改善箇所説明図

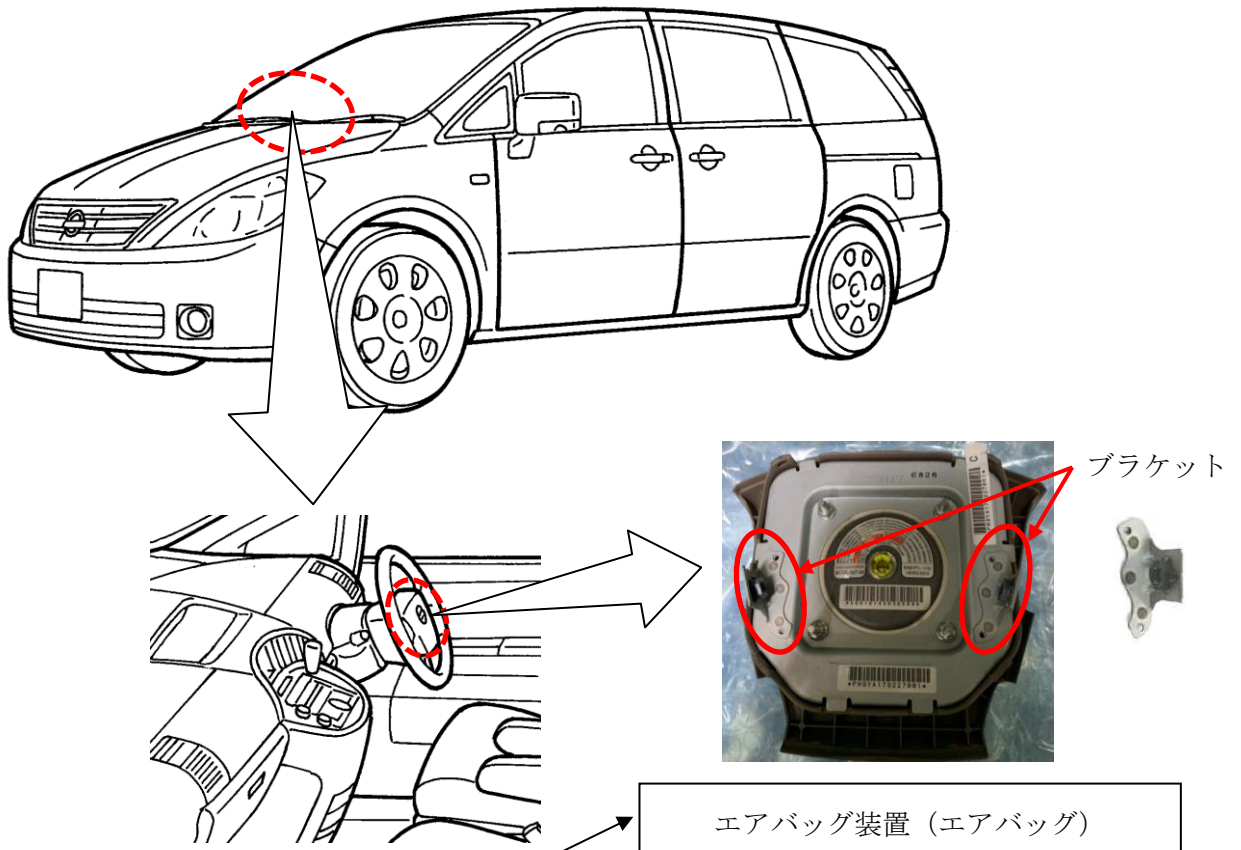
基準不適合発生箇所

交換修理用部品として出荷した運転席エアバッグにおいて、ステアリングホイールへの取付用ブラケットの溶接作業が不適切であったため、使用過程において溶接点が剥がれて外れる可能性がある。そのため、最悪の場合、エアバッグ作動時に正常位置で展開せず、乗員保護性能が低下するおそれがある。

改善の内容

全車両、当該運転席エアバッグを良品と交換する。

識別：銀色のシールをモデルナンバラベルまたはモデルナンバプレートの右横に貼り付ける。
